KELIŲ PROJEKTŲ KELIŲ SAUGUMO AUDITO VERTINIMO KOMISIJOS POSĖDŽIO PROTOKOLAS

Valstybinės reikšmės krašto kelio Nr. 173 Molėtai–Pabradė ruožo nuo 15,405 iki 17,925 km rekonstravimo techninio darbo projekto kelių saugumo audito rezultatų svarstymas (auditorius – VGTU APF Kelių tyrimo institutas, projektuotojas – UAB „Sweco Lietuva“).

KELIŲ SAUGUMO AUDITO ATASKAITA

Temos pavadinimas: **VALSTYBINĖS REIKŠMĖS KRAŠTO KELIO NR. 173 MOLĖTAI–PABRADĖ RUOŽO NUO 15,405 IKI 17,925 KM PROJEKTO KELIŲ SAUGUMO AUDITAS**

Eilės numeris: 1

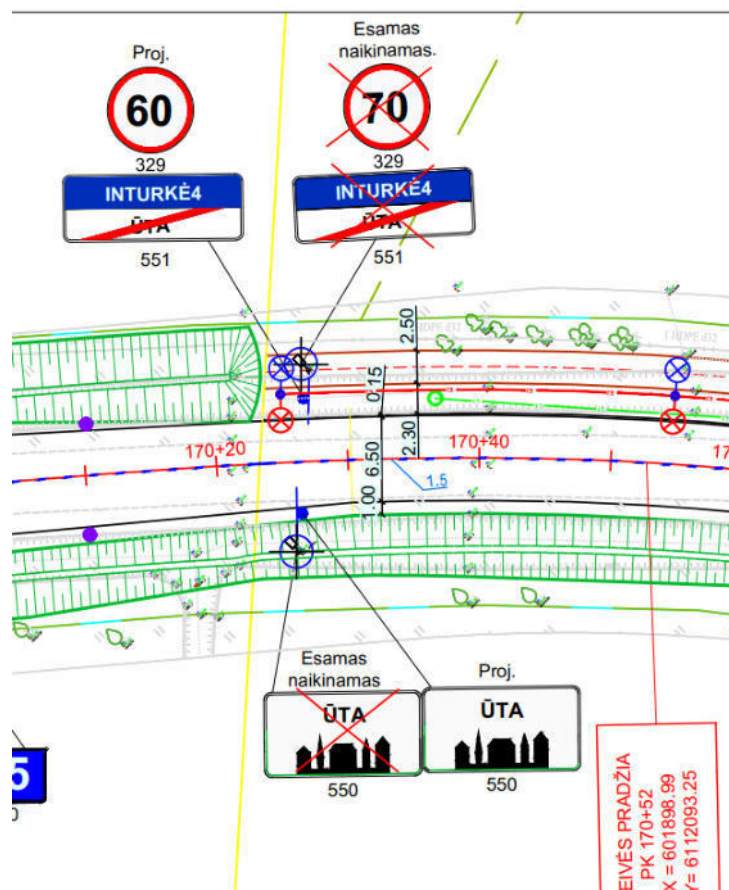
Vieta: kelio ruožas gyvenvietėje nuo ~Pk 170+20

retai apgyvendintame kelio ruože ties ~Pk 170+20 yra numatyta įrengti kelio ženklus Nr. 550 „Gyvenvietės pradžia“, Nr. 551 „Gyvenvietės pabaiga“.

Įprastai kelio ženklai Nr. 550 ir Nr. 551 įrengiami tuose kelio ruožuose, kuriuose gyvenvietė yra daugiau užstatyta, o gyvenamieji namai yra arti kelio ruožo. Mažai tikėtina, kad tokioje teritorijoje, kurioje pavieniai gyvenamieji namai apylinkėse sunkiai pastebimi per augmeniją, bus laikomasi gyvenvietėje nustatyto greičio režimo.

- **siūlome** kelio ruože atsisakyti kelio ženklų Nr. 550 ir Nr. 551, o vietoje jų naudoti kelio ženklus Nr. 612 „Gyvenvietės pradžia“ ir Nr. 613 „Gyvenvietės pabaiga“. Esant poreikiui, dėl nesaugių trasos elementų (horizontalių ir vertikalų kreivių) ribojant leistiną važiavimo greitį;
- tuo atveju, jeigu yra poreikis nustatyti gyvenvietės režimą ties traukos objektais (maršrutinio transporto stotelės ir pan.) **rekomenduojame** kelio ženklus Nr. 550 ir Nr. 551 numatyti tik tame kelio ruože, kuriame greta kelio yra intensyvesnis apstatymas gyvenamaisiais namais. Taip pat, kelio ruože, kuris yra gyvenvietėje, **rekomenduojame** numatyti pakankamai greičio valdymo priemonių (iškiliosios greičio mažinimo priemonės, iškreivinimai ir pan.). Kai leistinas važiavimo

greitis yra 50 km/h, **rekomenduotinas** atstumas tarp gretimų inžinerinių saugaus eismo priemonių yra 120–200 m;

- tuo atveju, jei bus gyvenvietėje rengiami kelio Nr. 550 ir Nr. 551, jie **turi būti** su naujo tipo skydais.

1. Vertinimo komisija, išanalizavusi ir įvertinusi pateiktą informaciją apie nagrinėjamą objektą:
 - 1.1. pritarė pastabai ir pasiūlymui Nr. 1. Projektuoti kelio ženklus Nr. 612/613 „Gyvenvietės pradžia/pabaiga“ ir numatyti greičio ribojimą;

Eilės numeris: 2

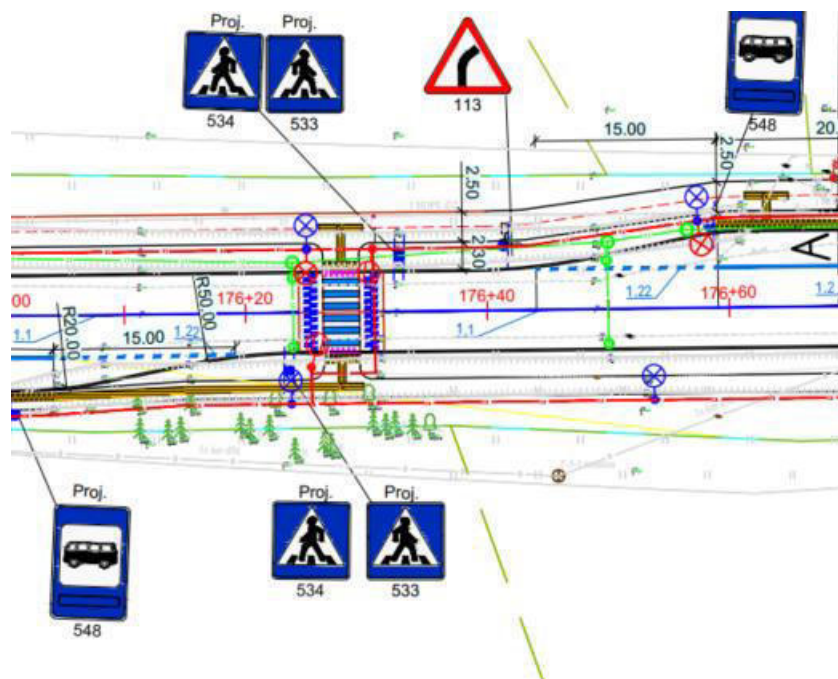
Vieta: pėsčiųjų perėja ~Pk 176+30

pėsčiųjų perėja įrengiama vietovėje, kuri yra mažai apgyvendinta.

krašto kelio ruožas prieš numatytas perėjas ir už jų eina per teritoriją, kurioje yra pavieniai gyvenamieji namai, o pati gyvenvietė yra pakankamai maža, todėl transporto priemonių vairuotojui pėsčiųjų perėja gali būti netikėta ir yra rizika užvažiuoti ant pėsčiojo.

įvertinus tai, kad VMPEI 2021 m yra tik 371 aut./parą, **siūlome** įvertinti pėsčiųjų perėjos poreikį, ir esant galimybei vietoje pėsčiųjų perėjos numatyti įrengti nežymėtą perėją.

- 1.2. pritarė pastabai ir pasiūlymui Nr. 2;
 - 1.3. pritarė pastabai ir pasiūlymui Nr. 3;
 - 1.4. pritarė pastabai ir pasiūlymui Nr. 4;
 - 1.5. pritarė pastabai ir pasiūlymui Nr. 5;

Eilės numeris: 3

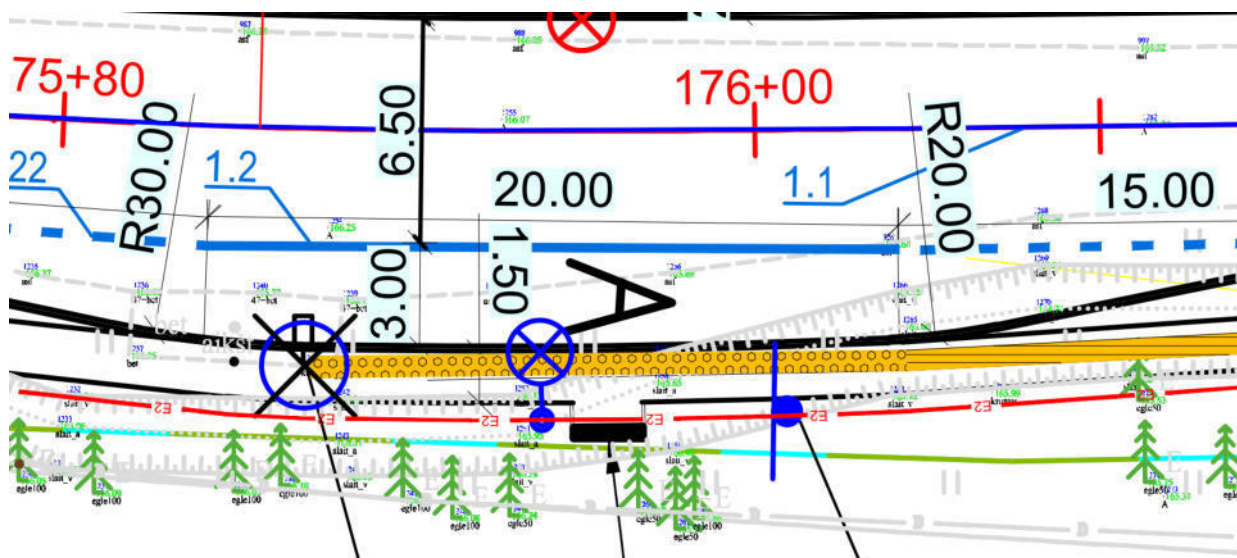
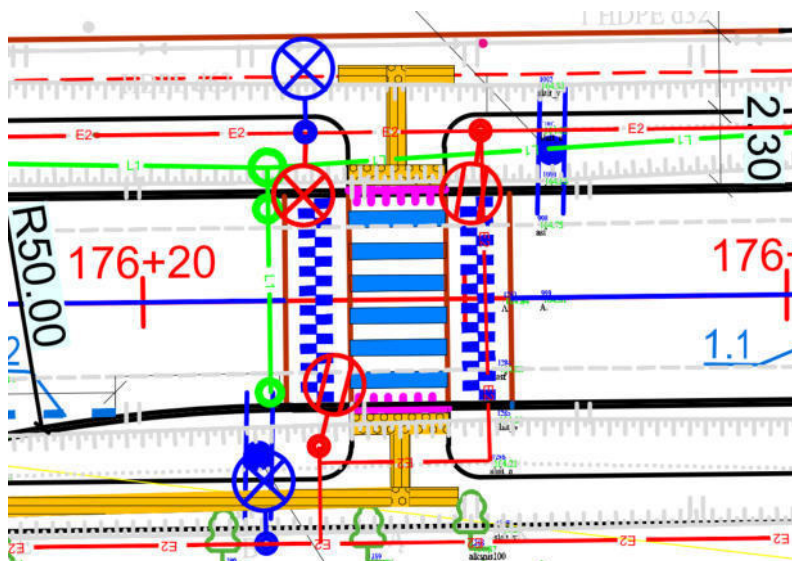
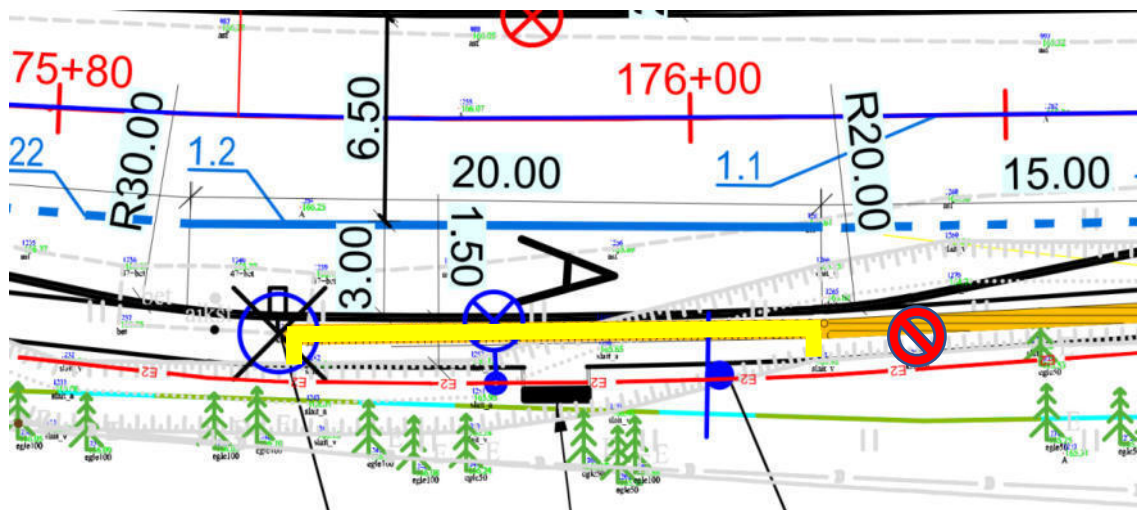
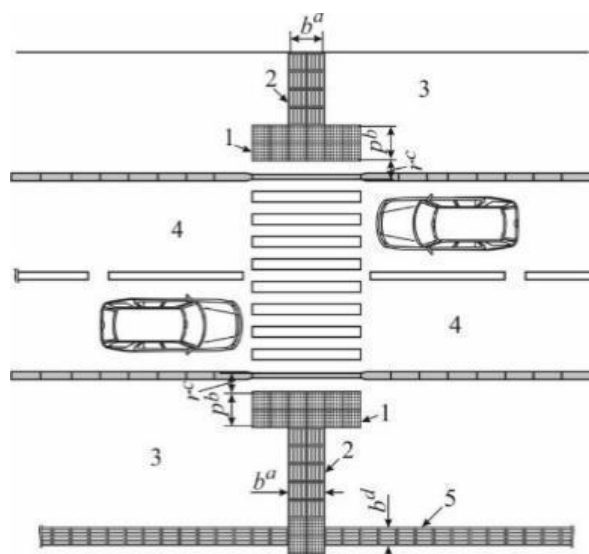
- ties maršrutinio transporto stotelėmis numatyta netinkama taktilinių indikatorių schema. Be to, nukreipiamieji taktiliniai indikatoriai klaidins;

- ties pėsčiųjų perėja numatytos netipinės taktilinių indikatorių schemas.

neužtikrinant saugaus ir patogaus pažeidžiamų eismo dalyvių ir regos negalią turinčių asmenų judėjimo, jie bus klaidinami, bei galimai pateks į nesaugią jiems zoną. Gali įvykti eismo įvykiai, kurių rūšis užvažiavimas ant pėsčiojo.

- siūlome** ties maršrutinio transporto stotelėmis taikyti schemą, kai per visą viešojo susisiekimo stotelių peronų (aikštelių) ilgį įrengiama 540 – 600 mm pločio taktilinė dėmesį atkreipianti struktūra, kuri nuo važiuojamosios dalies ar šaligatvio borto atitraukiama 300 mm. Peronų (aikštelių) pradžioje ir pabaigoje statmenai taktilinei dėmesį atkreipiančiai struktūrai per visą šaligatvio plotį įrengiama 540 – 600 mm pločio taktilinė dėmesį atkreipianti struktūra.

Perone turi būti užtikrinta ne siauresnė kaip 1,50 m pločio laisva erdvė tam, kad negalią turintys žmonės galėtų patogiai judėti;

- siūlome** ties perėjomis taikyti tipinę taktilinių indikatorių schemą.

Eilės numeris: 4

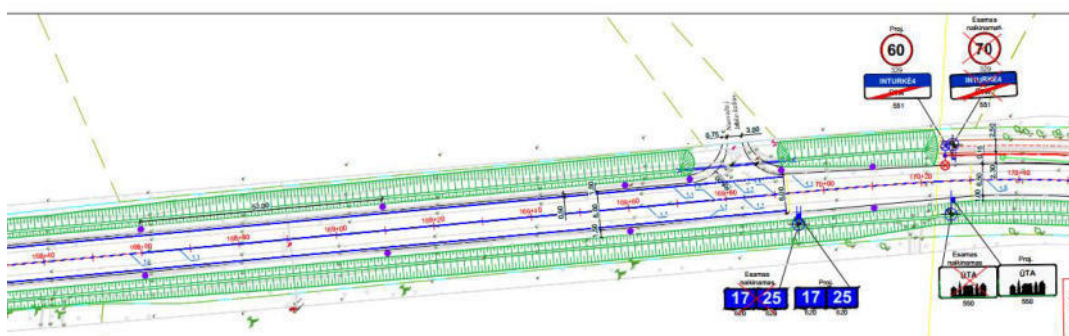
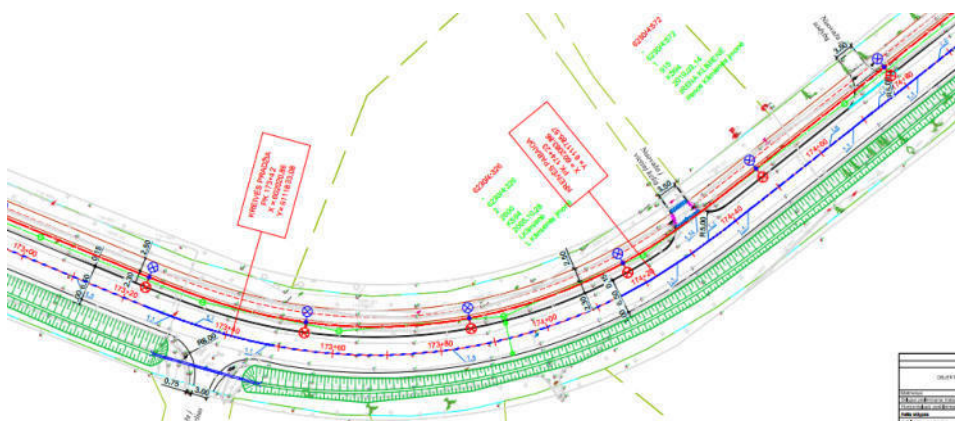
- projekte numatyta lenkimą apriboti tik horizontaliuoju ženklinimu nenumatant kelio ženklų;

- kai kuriose kelio ruožo vietose, kuriose matomumo sąlygos yra blogos, nėra numatyta apriboti lenkimo.

- lenkimo neribojant pavojinguose ruožuose arba lenkimą ribojant tik horizontaliuoju ženkliniu, kai jo gali nesimatyti esant blogoms meteorologinėms sąlygoms, pavyzdžiui apsnigus, arba nusidėvėjus ženkliniui, galimas pavojingas manevravimas;
- transporto priemonei išvažiavus į priešpriešą prasto matomumo ruože, galimi priešpriešiniai susidūrimai, kurių baigtis gali būti fatališka. Be to, yra nemaža rizika nuvažiuoti nuo kelio važiuojamosios dalies, pavyzdžiui, siekiant išvengti priešpriešinio susidūrimo.

- **siūlome** kelio ruožuose, kuriuose matomumo sąlygos yra prastos, numatyti lenkimo apribojimus paženklinant ruožą horizontaliuoju ženkliniu 1.1 „Siaura ištisinė linija“ arba 1.10 „Dviguba linija, sudaryta iš dviejų siaurų lygiagrečių linijų, kurių viena yra ištisinė, o kita – brūkšninė“;
- **siūlome** keliuose ruožuose, kuriuose lenkimas apribotas tik horizontaliuoju ženkliniu, transporto priemonių vairuotojus apie ribojamą lenkimą informuoti papildomai įrengiant kelio ženklus Nr. 325 „Lenkti draudžiama“.

Eilės numeris: 5

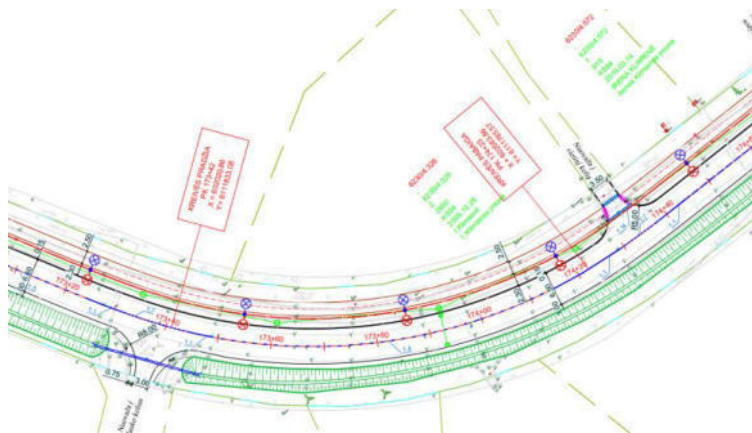
Vieta: ties ~Pk 173+80

mažo spindulio kreivėje nėra numatyta įrengti kelio ženklų segmentų Nr. 146 „Posūkio kryptis į dešinę“ ir Nr. 147 „Posūkio kryptis į kairę“.

aiškiai neinformavus transporto priemonių vairuotojų apie staigų kelio trajektorijos pasikeitimą ir esant tamsiam paros metui arba blogoms meteorologinėms sąlygoms, mažo spindulio horizontalioji kreivė vairuotojams gali būti netikėta. Vairuotojai iš anksto neįvertinę situacijos gali nesuvaldyti transporto priemonės, todėl padidėja eismo įvykių tikimybė.

tam, kad transporto priemonių vairuotojai būtų aiškiai informuoti apie kelio trajektorijos pasikeitimus, **rekomenduojame** staigos ir nesaugios horizontaliosios kreivės ribose numatyti kelio ženklų segmentus Nr. 146 „Posūkio kryptis į dešinę“ ir Nr. 147 „Posūkio kryptis į kairę“, ypač tuo atveju, jeigu bus atsisakyta šiame ruože kelio ženklų Nr. 550 „Gyvenvietės pradžia“.

Eilės numeris: 6

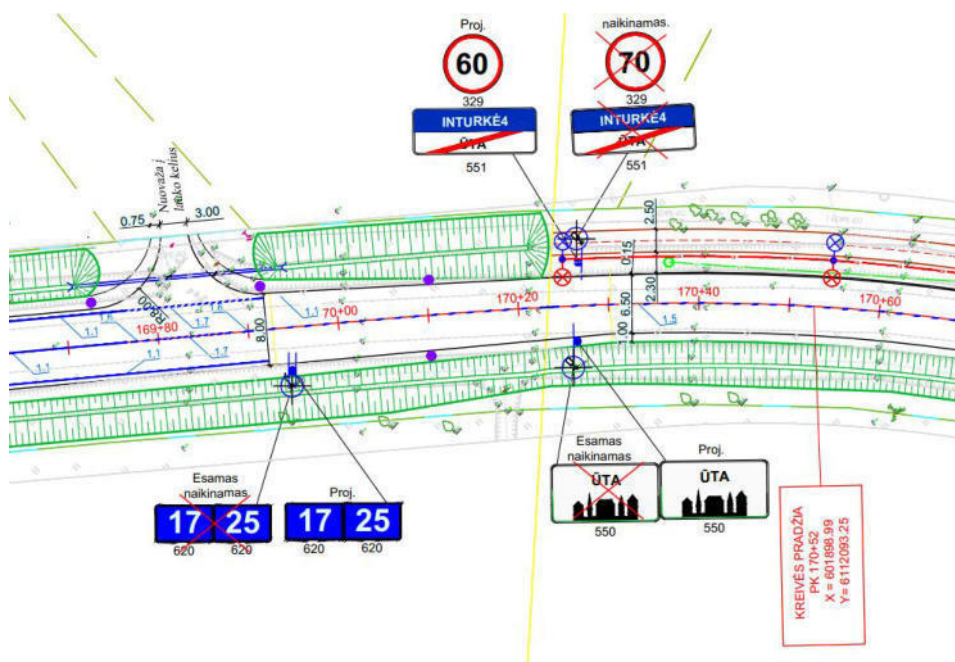
Vieta: ~Pk 170+00

numatyta pereiną į važiuojamosios dalies susiaurinimą, apie kurį nėra numatyta įspėti transporto priemonių vairuotojus kelio ženklu Nr. 123 „Susiaurėjimas“ ir kelio ženklų segmentais Nr. 146 „Posūkio kryptis į dešinę“ ir Nr. 147 „Posūkio kryptis į kairę“ (ties abejomis pereinomis).

- 1.6. nepritarė pastabai ir pasiūlymui Nr. 6. Neaktuali pastaba dėl 1-os pastabos nutarimų;
 - 1.7. pritarė pastabai ir pasiūlymui Nr. 7;
 - 1.8. pritarė pastabai ir pasiūlymui Nr. 8;

Eilės numeris: 7

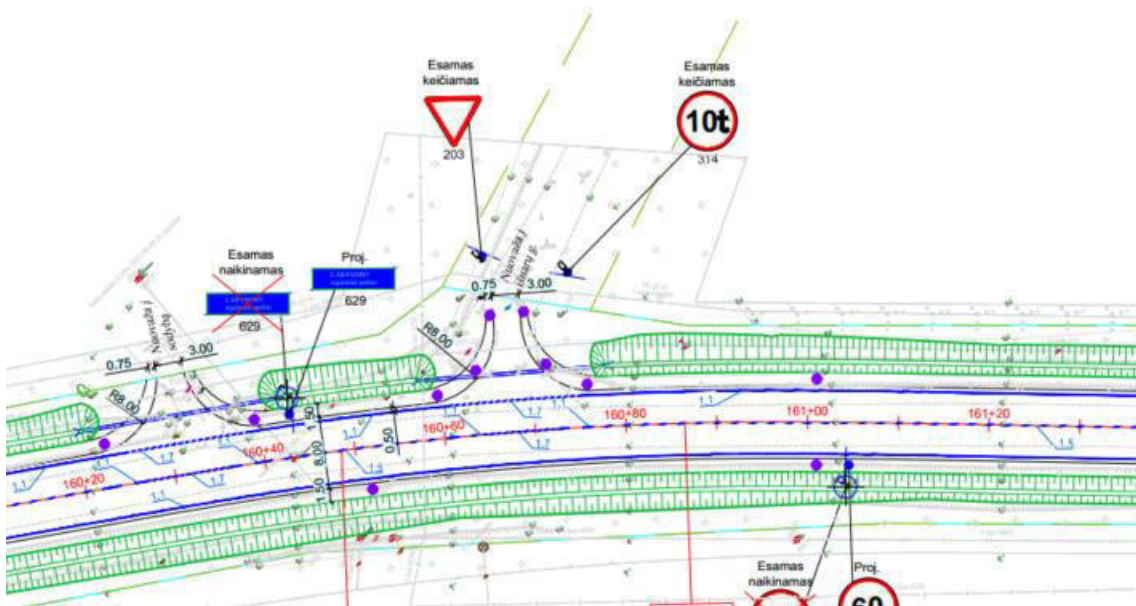
Vieta: užmiestyje esanti sankryžos šalutinis kelias ~Pk 160+60

transporto priemonių vairuotojai nėra iš anksto įspėjami apie susikirtimą su pagrindiniu keliu.

iš anksto neįspėjus transporto priemonių vairuotojų apie artėjimą prie sankryžos tikėtinas mažesnis jų budrumas, todėl į sankryžą gali įvažiuoti dideliu greičiu.

siekiant iš anksto transporto priemonių vairuotojus įspėti apie susikirtimą su pagrindiniu keliu, šalutiniame kelyje **siūlome** įrengiamą kelio ženklą Nr. 203 „Duoti kelią“ pakartoti 150–300 m atstumu nuo sankryžos. Su kelio ženklu kartu reikia įrengti papildomą lentelę Nr. 801 „Atstumas iki objekto“.

Eilės numeris: 8

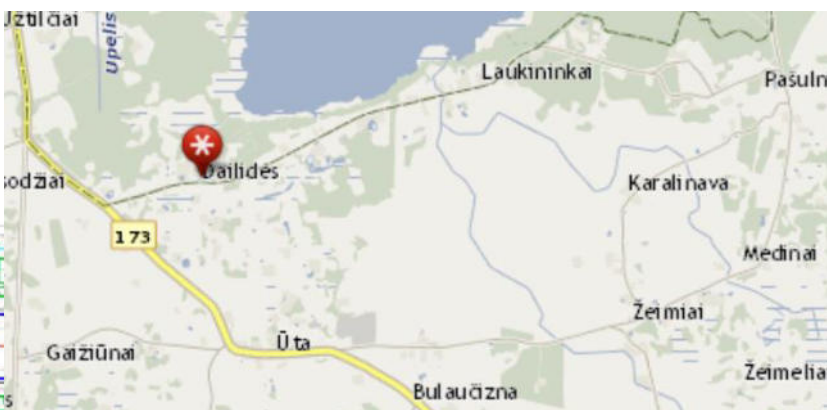
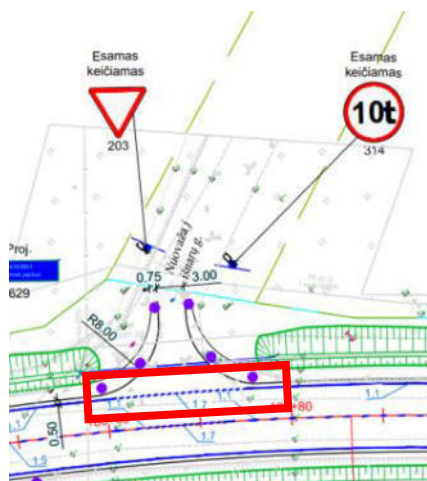
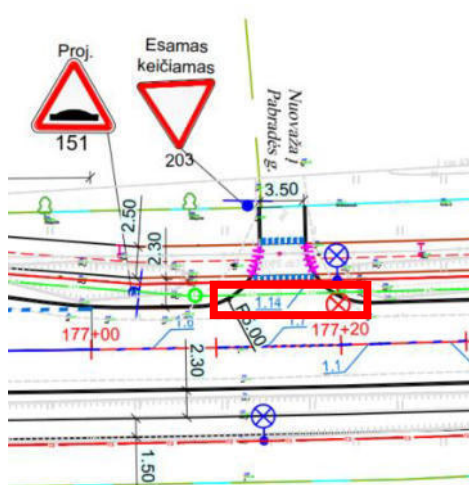
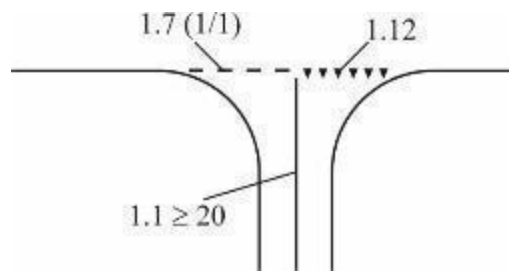
Vieta: sankryžos šalutiniai keliai

sankryžų šalutiniai keliai kai kuriose vietose išvis nėra paženklinėti, kitose vietose paženklinėti ne pagal tipinę schemą.

dėl netipiškai paženklinto sankryžos šalutinio kelio ar visai nepaženklinto šalutinio kelio, sankryža tampa sunkiau atpažįstama, gali būti transporto priemonių vairuotojams neaišku kurioje vietoje sustoti tam, kad praleisti pagrindinę gatvę važiuojančias transporto priemones. Be to, kai sankryžos šalutinis kelias nėra paženklintas, pagrindinio kelio važiuojamoji dalis atrodo vizualiai platesnė.

siūlome sankryžų šalutinius kelius paženklinti horizontaliuoju ženkliniu tam, kad:

- būtų pažymėtos eismo juostos sankryžose 1.7 „Siaura brūkšninė linija“;
- būtų pažymėtos vietos, kur vairuotojas prireikus privalo sustoti ir duoti kelią kertamam keliu važiuojančioms transporto priemonėms 1.12 „Iš trikampių sudaryta linija“;
